**Avis délibéré du 13 août 2020
de la Mission régionale d'autorité environnementale d'Île-de-France
sur le projet de modification du site SAFRAN Aircraft Engines situé à Évry-
Courcouronnes et Corbeil-Essonnes (Essonne) lié à la mise en service
de la chaîne de traitement de surfaces « New Titane »
et de la station de traitement d'effluents « zéro rejet »**

Synthèse de l'avis

Le présent avis porte sur le projet de modification, du site d'usinage et d'assemblage de pièces pour moteurs aéronautiques (site SAFRAN Aircraft Engines, SAE), localisé à Évry-Courcouronnes et Corbeil-Essonnes (91) lié à l'implantation d'une chaîne de traitement de surfaces « New Titane » et d'une station de traitement d'effluents « zéro rejet » .

Illustration 7 : Evolution des taux de certains polluants relevés dans la nappe – piézomètre JB1 situé à 70 m environ des premières habitations (source : données Safran)

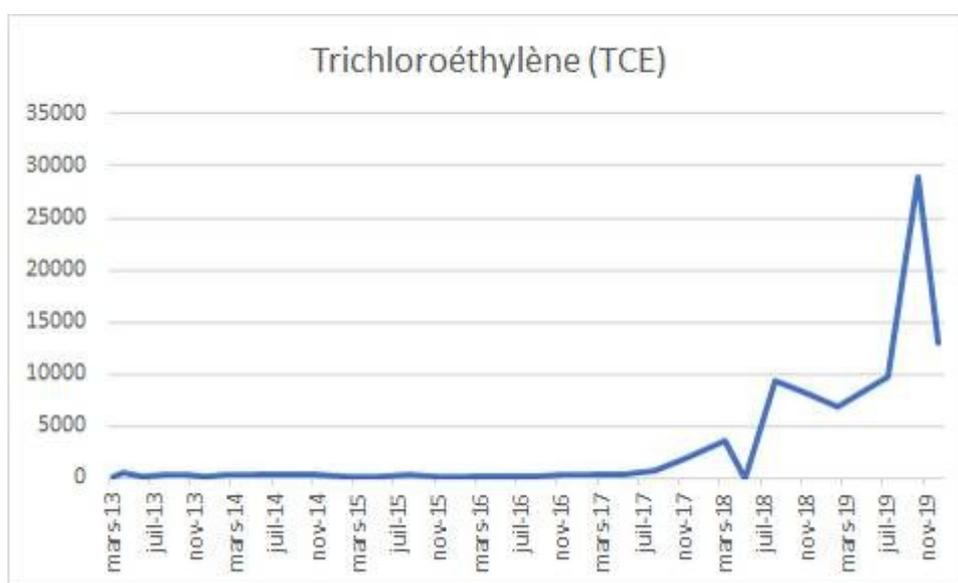
La MRAe relève, s'agissant d'une pollution identifiée en 2012, qui présente un risque pour la population et qui a tendance à s'aggraver, qu'aucune autre demande d'implantation de piézomètres ne paraît avoir été formulée auprès des propriétaires publics et privés des terrains situés à proximité.
